江苏如东H4#海上风电场工程

一般变动环境影响分析

如东和风海上风力发电有限公司

二〇二二年六月

图3.2-1 海上升压站一层总平面图

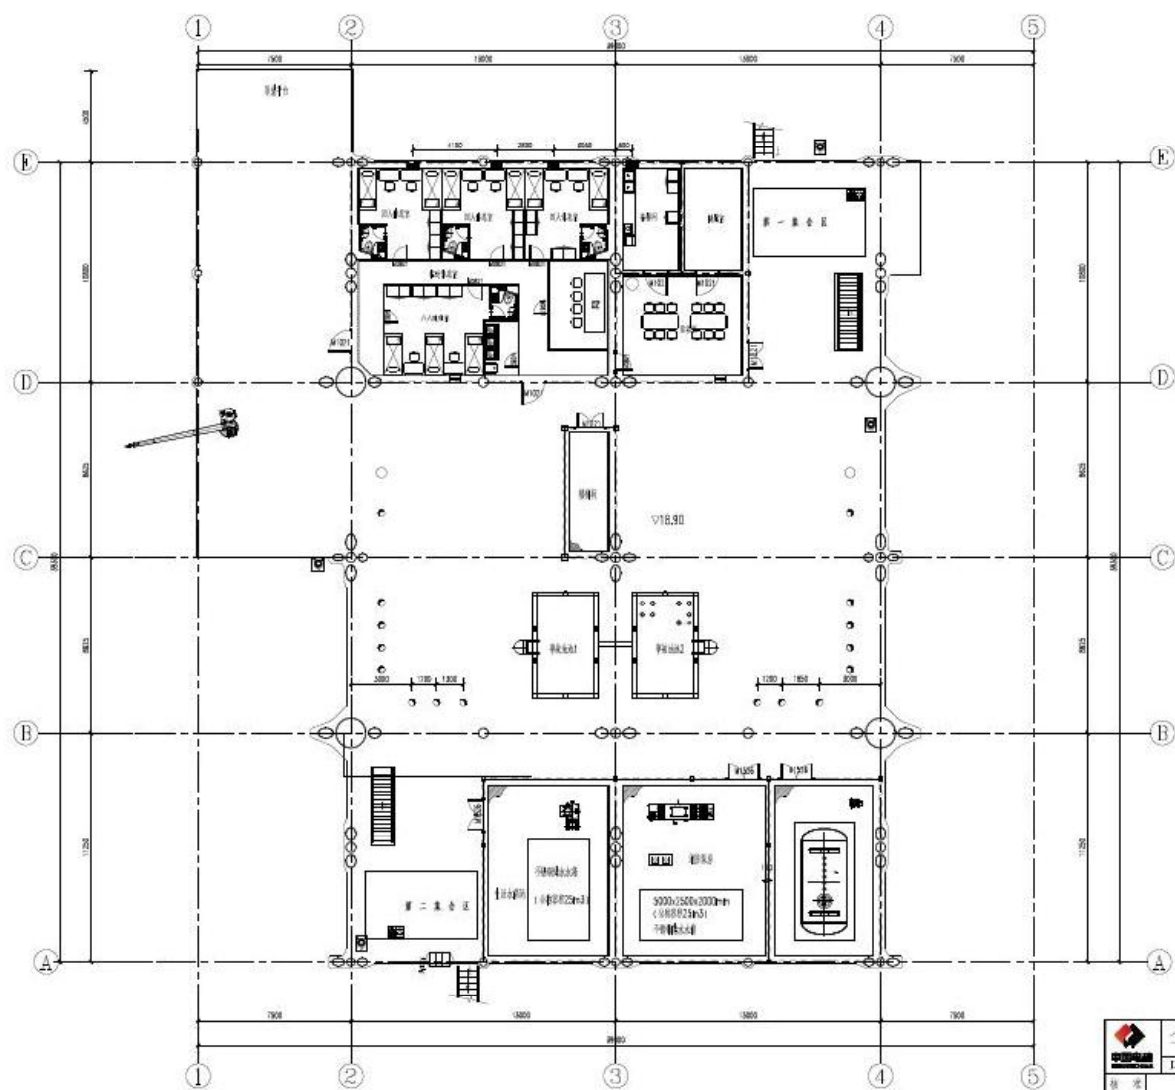
（2）事故油罐容积调整

环评报告内容：为防止主变压器发生事故，本工程海上升压站设置一座容量为130m³的事故储油罐，以满足主变事故排油需要。

实际建设情况：海上升压站一层设置2个事故油罐，容积共100m³。

变更说明：根据2018年3月1日实施的《风电场工程110kV~220kV海上升压变电站设计规范》（NB/T 31115-2017）第8.0.7条：事故油罐收集装置容量应满足最大1台主变压器的排油量，本项目最大一台主变压器事故排放油量约60m³，并

考虑事故下消防水量约 20m^3 以及适度余量,本项目事故油罐总容积确定为不小于 90m^3 ,因此,事故油罐容量由 130m^3 调整到2个 50m^3 的事故油罐,满足主变事故排油需要。

图3.2-2 海上升压站二层总平面图

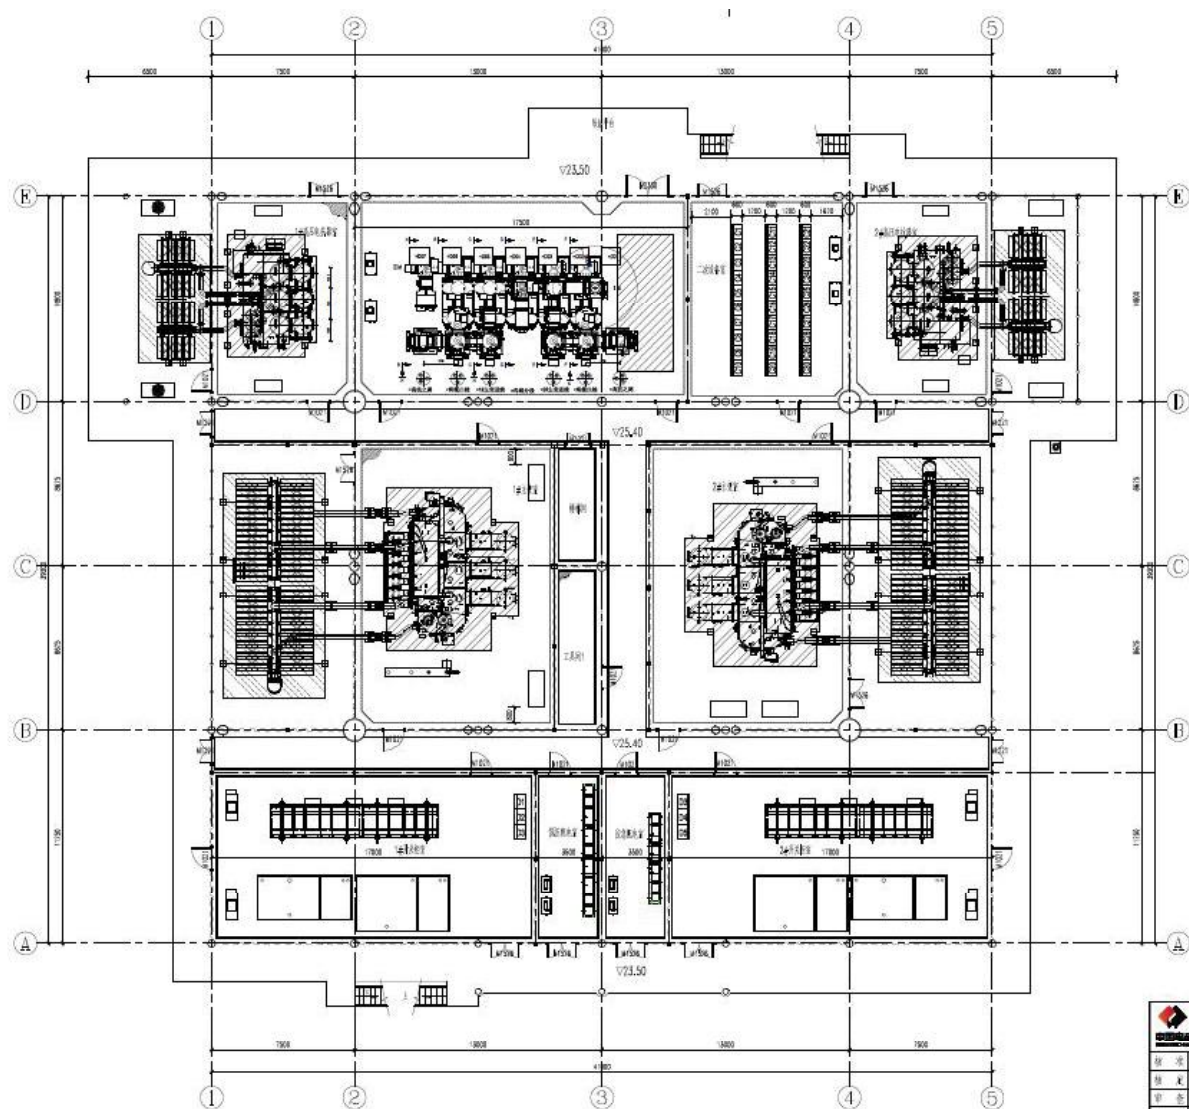
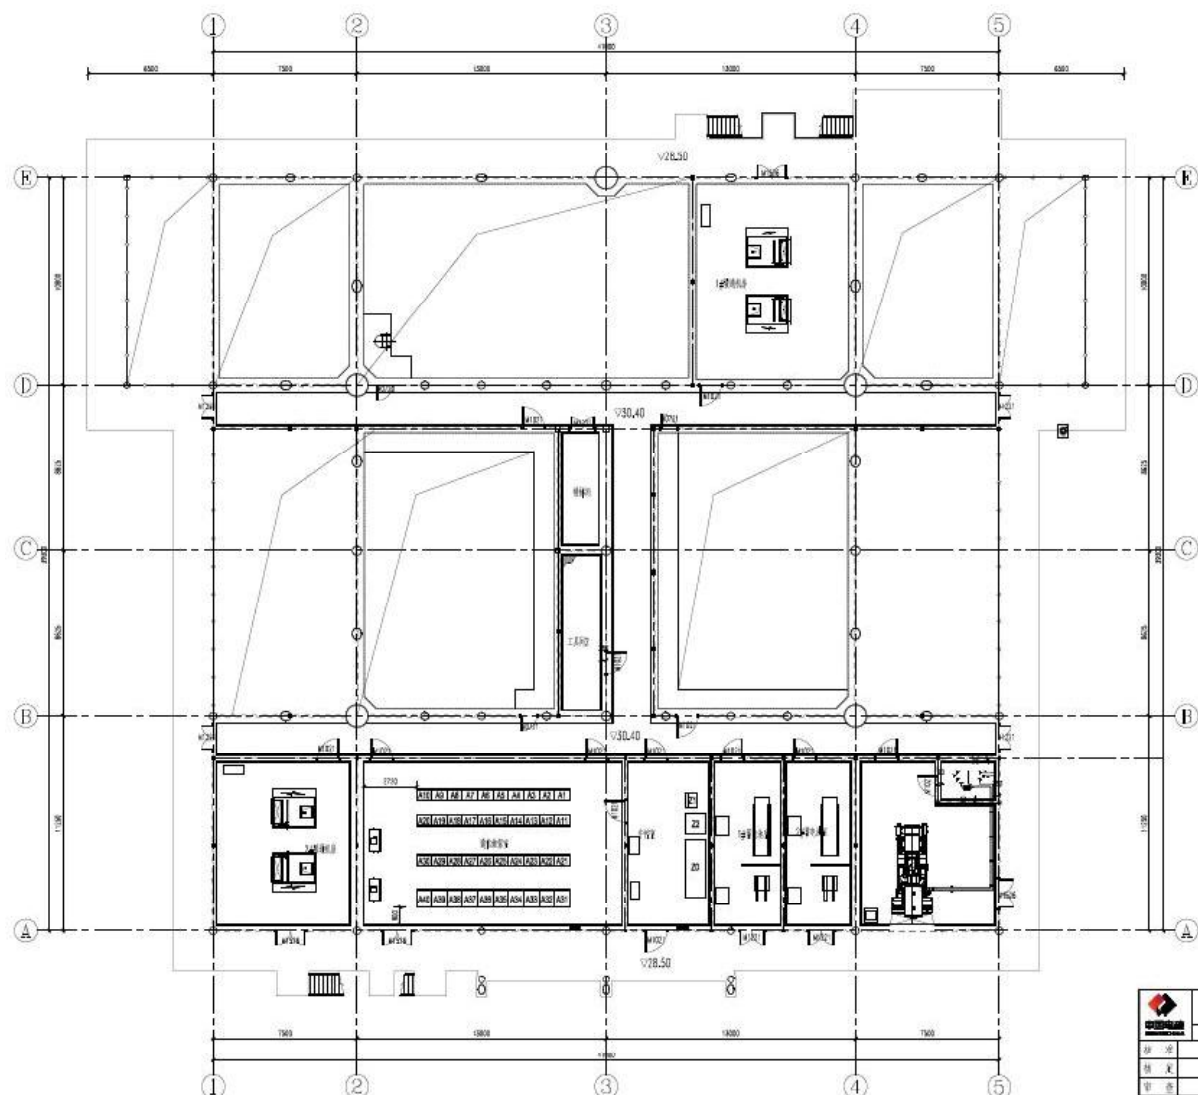
（1）海上升压站平面布置调整

环评报告内容：海上升压站布置在23号、24号和45号、46号风机中间的海域，

该海域海底高程约为-15.4m。海上升压站采用整体式布置，包括上部结构和下部结构。下部结构采用导管架型式，并设置了4根钢管桩。上部结构拟整体安装，即整个升压站包括其内部。的电气设备在陆上建造、组装后整体运输和安装。海上升压站为三层布置。一层(甲板层)底部高层位于极端高潮位下最大波高时波峰以上，一层靠近甲板边缘处布置有逃救生设施，主变下方布置事故油池，同时本层也作为电缆层使用。二层安装2台220/35kV主变压器，主变本体位于室内，散热器分体布置在外挑平台上；主变室一侧布置GIS室、高抗室；主变室另一侧布置低压配电室、40.5kV开关室。三层主要为主变室、GIS室、高抗室上空区域，并布置有通信继保室、蓄电池室、应急配电室和暖通机房。屋顶层布置柴油机。

实际建设情况：海上升压站采用整体式布置，分为上部结构和下部结构，下部结构为导管架型式，设置4根钢管桩；上部结构为三层布置，主结构平面布置尺寸约为39.3m×41.0m（不包含外挑直升机平台）。一层甲板两侧布置临时休息室、不锈钢储水箱、污水设备处理间，甲板边缘处设有逃生设施，主变下方布置事故油罐，同时本层作为电缆层使用。二层安装2台220/35kV主变压器并布置了一台柴油发电机，主变压器本体位于室内，散热器分体布置在外挑平台上；主变室内一侧布置GIS室、高抗室；主变室另一侧布置低压配电室、应急配电室、40.5kV开关室。三层主要为主变室、GIS室、高抗室上空区域，并布置有通信继保室、蓄电池室和暖通机房，

变更说明：工程实施阶段，结合招标设备情况，对海上升压站总平面布置进行了优化设计，对配电室等房间进行了调整，优化后，整体布局更加合理，站内电缆、管路连接更加顺畅；柴油机调整至二层，降低了油泵扬程，运维期柴油补充更加便捷；屋顶增加了直升机平台，提供了更为便捷的平台登乘方式，也便于人员在紧急情况通过直升机逃生。
